Ford

SERVICE BULLETIN

Januar 1929

Forandringer i Model A Karburatoren

Fig. 265 — Dyse

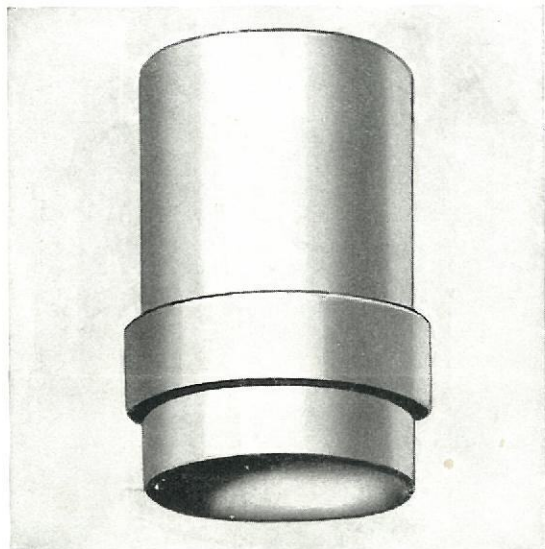
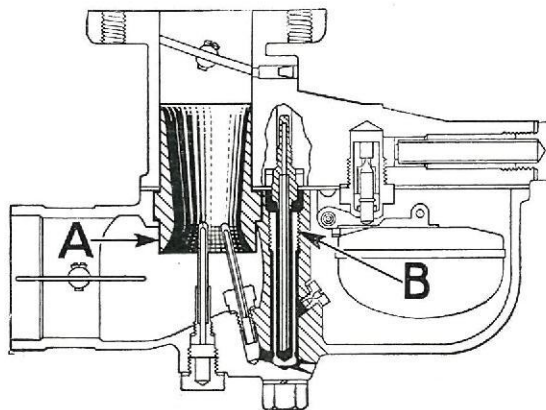
en dobbelt Luftdyse, fremstillet i to Stykker (se Fig. 11 og 12 i Service Bulletin for Januar-Februar 1928). Disse Dele er blevet erstattet af en længere, enkelt Luftdyse (se Fig. 265), hvis smalleste Del er $\frac{27}{32}$ " i Diameter. En yderligere Forandring er Indførelsen af et sekundært Kammer for Tomgangsstraalespidsen, der er skruet ind i Karburatorens nederste Halvdel, som vist ved "B", og hvorfra Tomgangsstraalerøret fødes.

Der er desuden indført en mindre Forandring i Luftspjældets Skraastilling, og dette Spjæld er nu mærket Nr. 18 $\frac{1}{2}$ i Stedet for Nr. 20. Hættestraalerørets Stilling i Karburatorens nederste Halvdel er ogsaa blevet noget forandret.

Disse Forandringer har gjort det nødvendigt at bruge et nyt Forhold mellem Brændstof-Aabningerne, og Delene er nu stemplet som følger: Hovedstraalerøret er mærket Nr. 19.5 i Stedet for Nr. 20.

Benzinstandsudligneren er mærket Nr. 19 i Stedet for Nr. 18.

Hættestraalerøret er mærket Nr. 21 i Stedet for Nr. 19.

Tomgangsstraalerøret er mærket Nr. 11 i Stedet for Nr. 10.

Det ny Tomgangsstraalerør er en Ubetydelighed kortere end det gamle, idet det ny Straalerørs hele Længde er 3" - det gamle var 3 $\frac{5}{64}$ "

Fig. 260 til 264 viser den nuværende Udførelse af de forskellige Dele. Delene af gammel Model er illustreret i vor Ford Service Bulletin for Januar-Februar 1928. De maa aldrig forsøge at bruge Reservedele af gammel Model i Karburator af den nuværende Udførelse. Selvom Delene ser ens ud, er Brændstofaabningerne i de ny Dele blevet forandret for at opnaa de bedste Resultater.

Fig. 266.

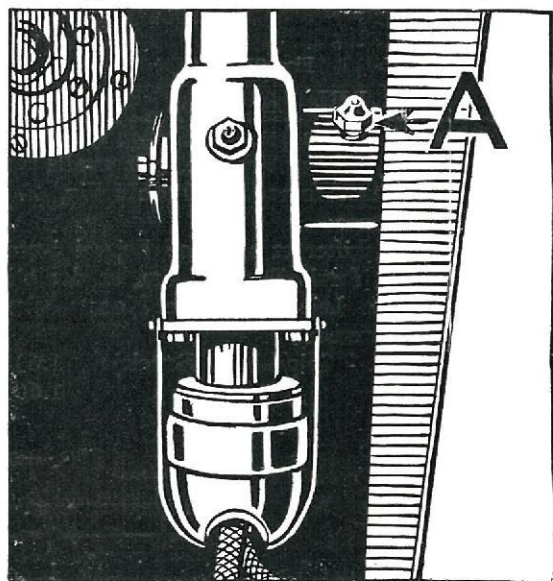
Der er ikke mere boret Hul i Styresektorens Aksel, igennem hvilket Olien i Styretransmissionshuset blev ført til Sektorakslens Bøsninger. Sektorakslens Bøsninger smøres nu ved Hjælp af et Smørefitting, der er anbragt paa Styretransmissionshuset (se A Fig. 266). Smøremidlet trykkes med en Kanon ind i denne Smørekop for hver 3000 km.

Fig. 267.

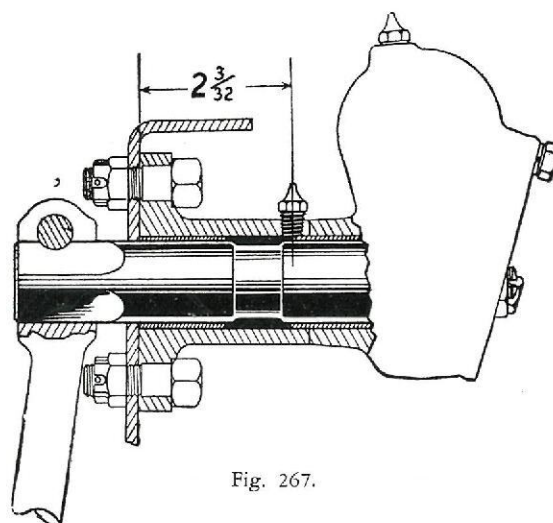
Skulde der forekomme et Tilfælde, hvor det er nødvendigt at montere Sektor af nuværende Model i Styretransmission af gammel Model, er det nødvendigt tillige at montere en Smørekop i Styretransmissionshuset. Dette foregaar ved at bore et $\frac{21}{64}$ " Hul, $\frac{23}{32}$ " bag Midterlinien gennem Flangen, hvor Styretransmissionshuset er boltet til Rammen (se Fig 267). Hullet maa bores gennem Styretransmissionshuset og Sek-

tores Bøsning og derefter forsynes med Gevind med en $\frac{1}{8}$ " Rør-Gevindskærer. Gevindet i Hullet maa ikke skæres for dybt. Hullet maa skæres netop tilstrækkelig dybt til, at to Gevind paa Smørekoppen er over Styretransmissionshusets Overflade, naar Smørekoppen er spændt fast. (Se Fig. 267).

Fig. 268.

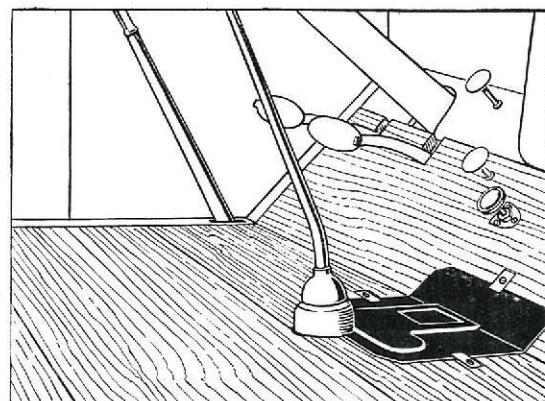
De Bundbrædder, der blev benyttet i Vogne med det oprindelige Haandbremsesystem, vil ikke blive ført paa vort Reservedelslager.

brædderne i en af disse Vogne, maa Bundbrædder af nuværende Udførelse bruges tilligemed Dækselplade, A-35245-B, til at dække Aabningen i Bundbrædderne. (Se Fig. 268).

Fig. 269.

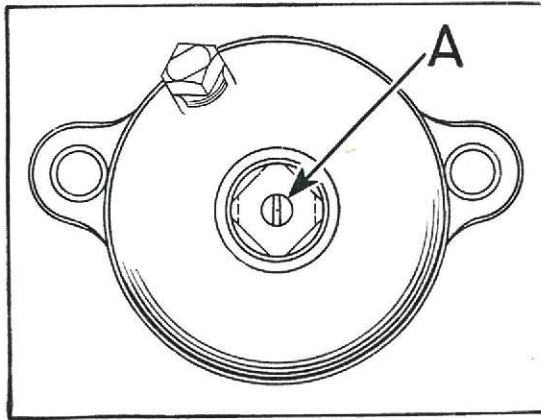
Viseren paa Støddæmpernes Naaleventil er blevet fjernet, og Enden af Ventilen forsynet med en Kærv, saaledes at den kan drejes med en Skruetrækker. (Se Fig. 269). Numrene, der var stemplet paa Støddæmperens Arm, er ligeledes blevet fjernet, da de ikke mere er nødvendige.

At forsyne Enden af Naaleventilen med en Kærv i Stedet for at bruge en Viser, simplificerer Justeringen og udelukker enhver Mulighed for, at Bremsbåndene slaar mod Naaleventilen.

En Drejning af Kærven paa Naaleventilen forandrer Justeringen. Modstanden forøges, naar Naaleventilen skrues ind, og formindskes, naar den løsnes.

Den gennemsnitlige Justering for de bageste Støddæmpere om Sommeren foregaar som følger: Naaleventilen skrues i Bund og løsnes derefter $\frac{1}{4}$ Omdrejning. De forreste Støddæmpere løsnes ca. $\frac{3}{8}$ Omdrejning.

Om Vinteren er Justeringen den, at Naaleventilen skrues i Bund paa de bageste Støddæmpere og derefter løsnes $\frac{1}{2}$ til $\frac{5}{8}$ Omdrejning. Paa de forreste Støddæmpere løsnes Naaleventilen $\frac{5}{8}$ til $\frac{3}{4}$ Omdrejning.

Fig. 270.

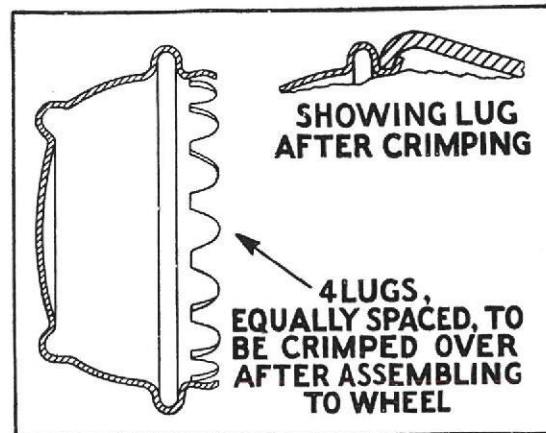
Naar De monterer en Hjulkapsel, Reservedel Nr. A-1130, sørg da for, at 4 af Hjulkapslens Lapper - med lige stort Mellemrum - bliver bøjet om. Dette vil udelukke enhver Mulighed for, at Hjulkapslen falder af Hjulet. (Fig. 270).

Fig. 272.

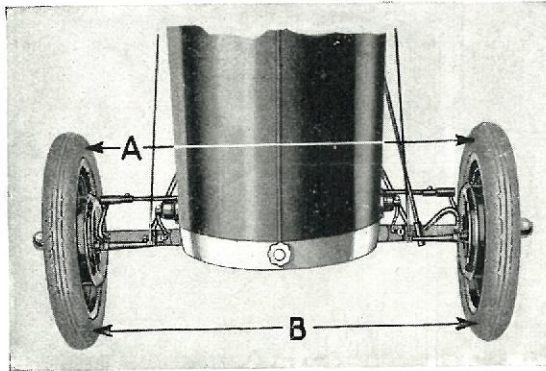
Sporingen af Forhjulene er blevet forandret fra $\frac{3}{16}$ " til $\frac{1}{16}$ ", plus eller minus $\frac{1}{32}$ " (se "A" og "B", Fig. 272). Sporingen er altsaa nu fra $\frac{1}{32}$ " til $\frac{3}{32}$ ". Denne ny Sporing sikrer den længste Levetid af Fordækkene.

Forhjulenes Sporing justeres som ovenfor nævnt til $\frac{1}{16}$ " plus eller minus $\frac{1}{32}$ ". I praktisk talt alle Tilfælde vil denne ny Justering fjerne enhver Grund til Klage over unormalt Gummislid. Skulde der forekomme et Tilfælde, hvor denne Justering ikke bringer det ønskede Resultat, maa Spindelarmene af ny Type monteres

Fig. 273.

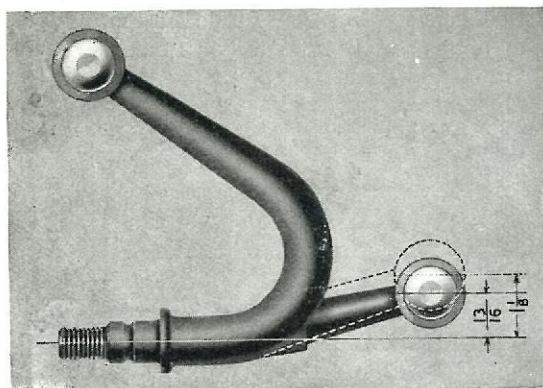
Spindelarmene, A-3130-B og A-3131-B er ogsaa blevet forandret, d.v.s. Afstanden mellem

Midterlinien af Skulderen (der passer ind i Spindelen) og Midterlinien gennem Kuglen er blevet forandret fra $1\frac{1}{8}$ " til $1\frac{3}{16}$ " (se Fig. 273). Afstanden mellem Kuglen og Skulderen er ogsaa blevet forandret fra $4\frac{7}{8}$ " til $4\frac{15}{16}$ ".

Disse Forandringer i Spindelarmene formindsker Sliddet paa Fordækkene under Drejning om Hjørner.

Fig. 274.

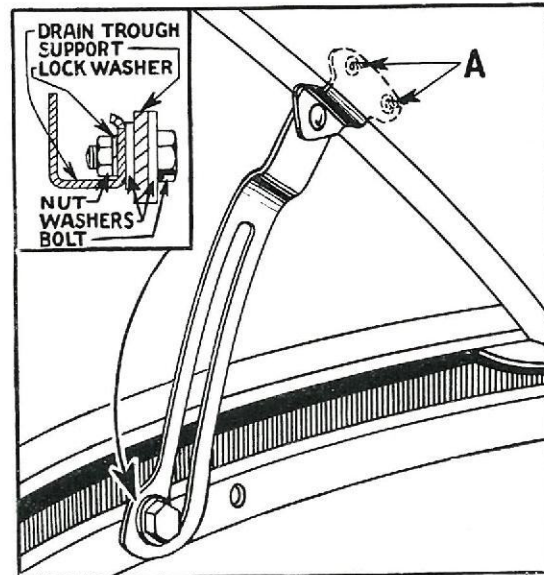
Fig. 274 viser den ny Stiver til Bagmagasinet's Laag, der nu er Standardudstyr paa alle Roadster og Coupeer uden Bagsæde.

Den ny Stiver monteres ved at isætte Skruerne "A" (se Fig. 274) i de samme Huller, hvorfra de blev fjernet, og samle den anden Ende af Stiveren med Afløbsrenden ved Hjælp af Bolt, A-20597, og 1 Stk. af hvert følgende Numre: flade Slutskiver Nr. A-22266 og A-22154, Fjederskive Nr. A-22165, og Møtrik, A-21668 (se det lille Billede i Fig. 274). Naar den ny Stiver boltes til Afløbsrenden, sættes Boltene gennem det ny Hul, der er blevet boret.

Fig. 275.

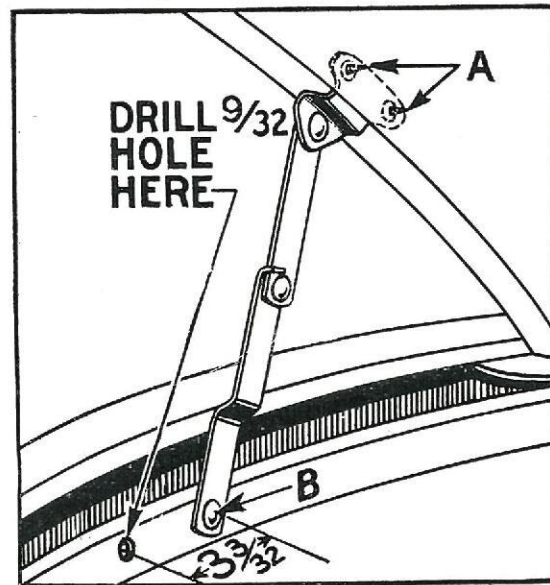
Bor et $\frac{9}{32}$ " Hul i Laagets Afløbsrende $\frac{3}{32}$ " fra Midterlinien gennem Naglen "B" (se Fig. 275). Derefter fjernes de to Skrue "A" og Bolten "B" fra den gamle Stiver.

Fig. 276.

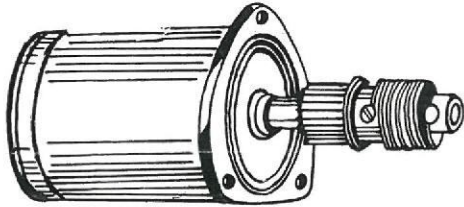
Alle Person- og Lastvogne, der nu forlader vor Fabrik er forsynede med en Startanordning af Bendix Typen. Starter-Drivgear af Abell-Typen A-11363-B og dertil hørende Dele føres derfor ikke mere. For at yde Service paa Vogne, der er forsynet med Starter-Drivgear af Abell-Typen, er det nødvendigt at have et specielt Drivgear af Bendix-Typen, hvilket vi kalder „Bendix-Starter-Drivgear“ A-11350 D.R.

Dette ny Drivgear vil blive monteret paa Startmotorer paa vor Fabrik, og vore Forhandlere kan erholde den komplette Startmotor, A-18475 (se Fig. 276) til en Ombytningspris, der er bekendtgjort i Cirkulære, mod at returnere den gamle Startmotor, der er demonteret fra Kundens Vogn, franco til vor Fabrik. Startkontakten, A-11450-B, som Forhandleren demonterer fra Kundens Motor, maa monteres paa den ny Startmotor, A-18475, naar den monteres paa Kundens Vogn.

Fig. 277.

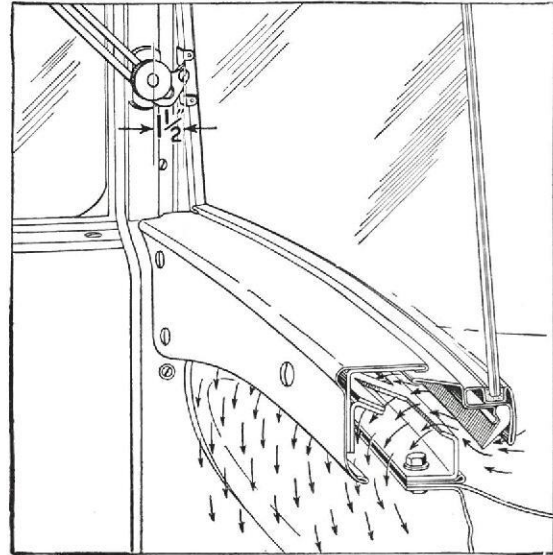
For at sikre den bedste Ventilering i den nederste Del af Forvognen maa Vindspejlet aabnes $1\frac{1}{2}$ " maalt fra Roulettmøtriken paa Svingarmskonsollen til den med Kærv forsynede Skruer (Fig. 277). Ejerne bør meddeles dette.
